# POLSKIE ZRZESZENIE INŻYNIERÓW I TECHNIKÓW SANITARNYCH

Znak B/88/17

Załącznik:  
1/ Propozycje zmian zgłaszane przez PZITS  
do rozporządzenia ws. warunków technicznych

**Projekt uwag PZITS do projektu rozporządzenia zmieniającego rozporządzenie  
w sprawie warunków technicznych, jakim powinny odpowiadać budynki i ich usytuowanie  
(projekt z dnia 11.05.2016 r. - dokument221821)**

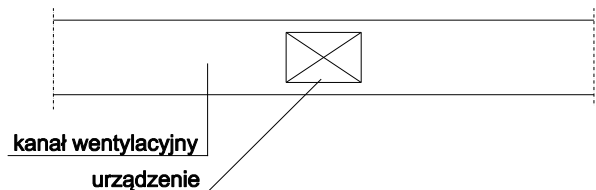
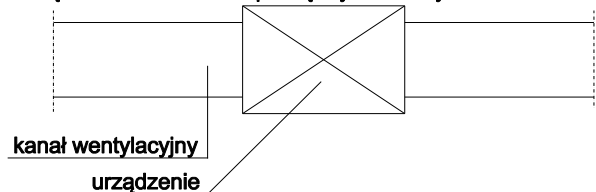
*Ten przepis budzi najwięcej kontrowersji, a w najbardziej restrykcyjnej interpretacji jest praktycznie nierealizowalny.*

*Pierwsze pytanie, jak interpretować zainstalowanie urządzeń „w przewodzie wentylacyjnym”? Czy autor miał na myśli włożenie urządzenia wewnątrz kanału, czy wbudowanie pomiędzy elementy kanałowe?*

**1. Urządzenie wewnątrz kanału wentylacyjnego**

**2. Urządzenie wbudowane pomiędzy elementy kanałowe**

*Jeżeli przepis dotyczyłby urządzeń montowanych pomiędzy elementami kanałowymi to dotyczyłby bardzo szerokiego zakresu, między innymi:*

*Przepis do usunięcia – uzasadnienie poniżej*

**1. Obudowa kanału, w którym montowane jest urządzenie**

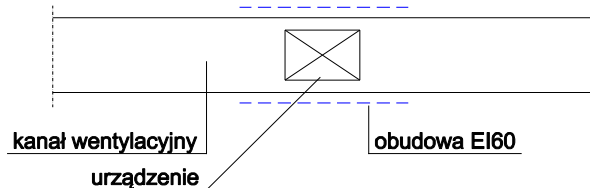
Żaden z producentów tego typu urządzeń nie zapewnia obudowy o odporności ogniowej. W związku z powyższym konieczne byłoby wykonanie indywidualnych obudów. W przypadku urządzeń wbudowanych pomiędzy elementy kanałowe nie mają zastosowania powszechnie stosowane w zakresie instalacji sanitarnych materiały (typu Promat, Conlit, itd.). Konieczne byłoby zastosowanie rozwiązań indywidualnych (ale jak to zastosować przy masowych rozwiązaniach) lub obudowy przewidziane do konstrukcji ścianek, co de facto byłoby formalnym wydzieleniem w pomieszczeniu dodatkowej zamkniętej przestrzeni. Pojawia się pytanie, czy przepis dotyczy obudowania urządzenia, czy również odcięcia podłączenia urządzenia do kanałów poprzez klapy przeciwpożarowe odcinające?

**2. Obudowa kanału, w którym montowane jest urządzenie z odcięciem klapami ppoż.**

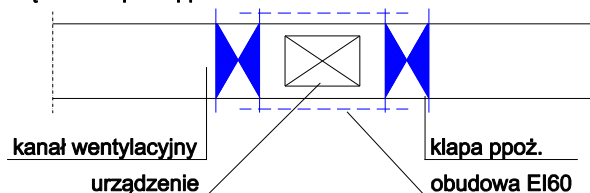
Zastosowanie odcięcia klapami przeciwpożarowymi generuje dodatkowe konsekwencje techniczne (kwestia montażu i dopuszczenia, konieczność włączenia do SSP, jeżeli taki jest w obiekcie) oraz finansowe.
